廃炉発官 R 1 第 1 9 4 号  
令和 2 年 1 月 2 0 日

福島第一原子力発電所 特定原子力施設に係る実施計画 変更認可申請書の  
一部補正について

増設雑固体廃棄物焼却設備設置及び測定項目追加に伴う変更に関する審査の進捗を踏まえ、下記の通り補正を行う。併せて、原規規発第2001061号にて認可された実施計画の反映を行う。

2.44 放射性固体廃棄物等の管理施設及び関連施設（増設雑固体廃棄物焼却設備）

図 5 7

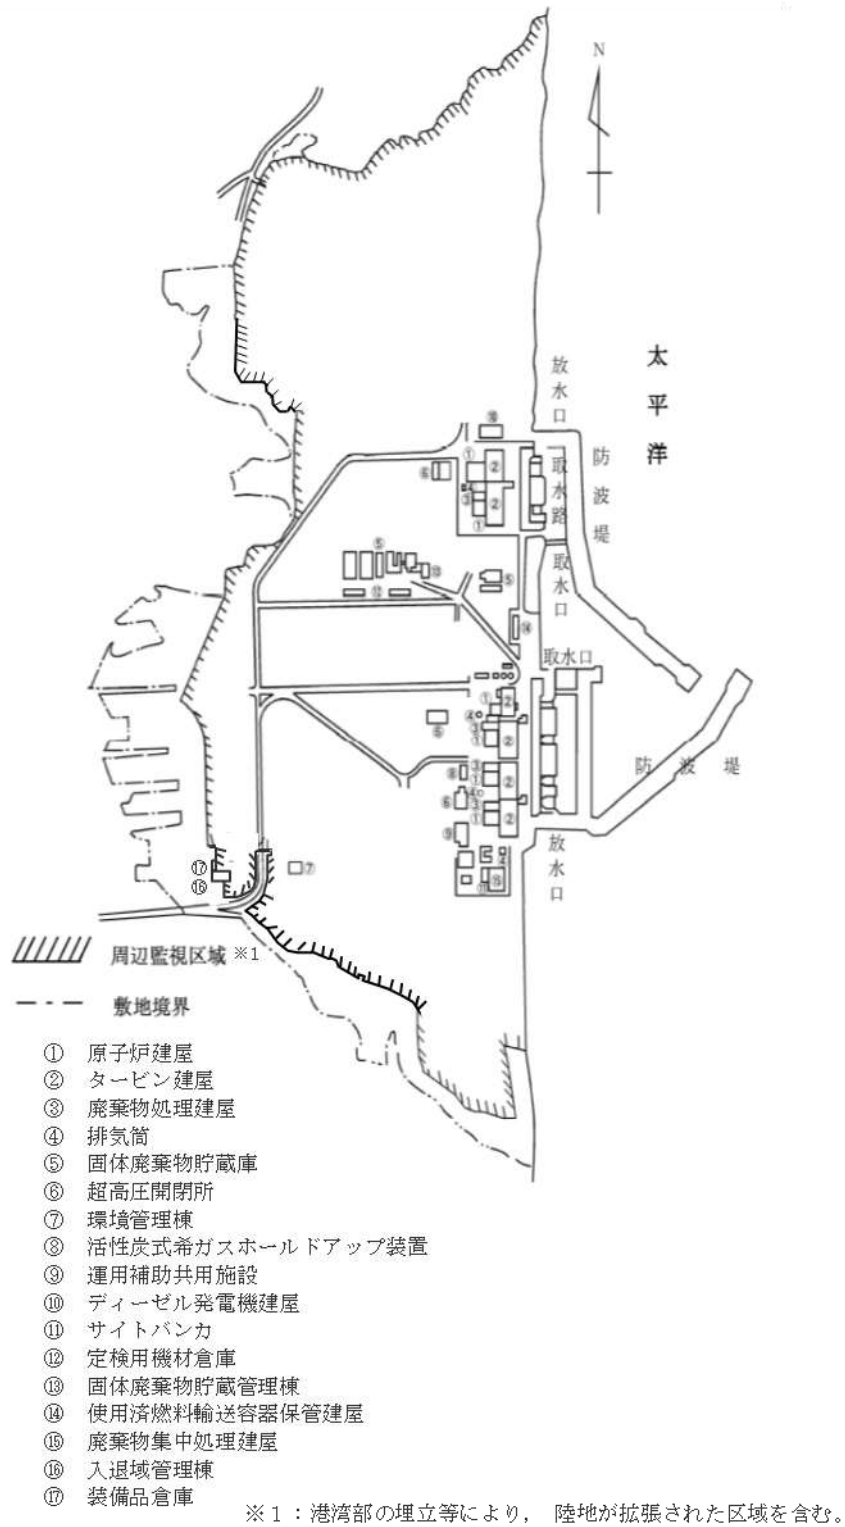
2. 第5条、第38条、第39条及び第42条の2の表42の2-1における増設焼却炉建屋排気筒から放出される放射性気体廃棄物の管理については、増設雑固体廃棄物焼却設備の運用を開始した時点から適用することとし、それまでの間は従前の例による。
3. 第57条の図57、添付1（管理区域図）の全体図における周辺監視区域境界及び添付2（管理対象区域図）の全体図における周辺監視区域境界については、増設雑固体廃棄物焼却設備の設置に伴う周辺監視区域柵の設置工事が終了した時点から適用することとし、それまでの間は従前の例による。
4. 添付1（管理区域図）の全体図における増設焼却炉建屋及び増設焼却炉建屋の管理区域図面並びに添付2（管理対象区域図）の全体図における増設焼却炉建屋及び増設焼却炉建屋の管理対象区域図面の変更は、それぞれの区域の区域区分の変更をもって適用することとし、それまでの間は従前の例による。
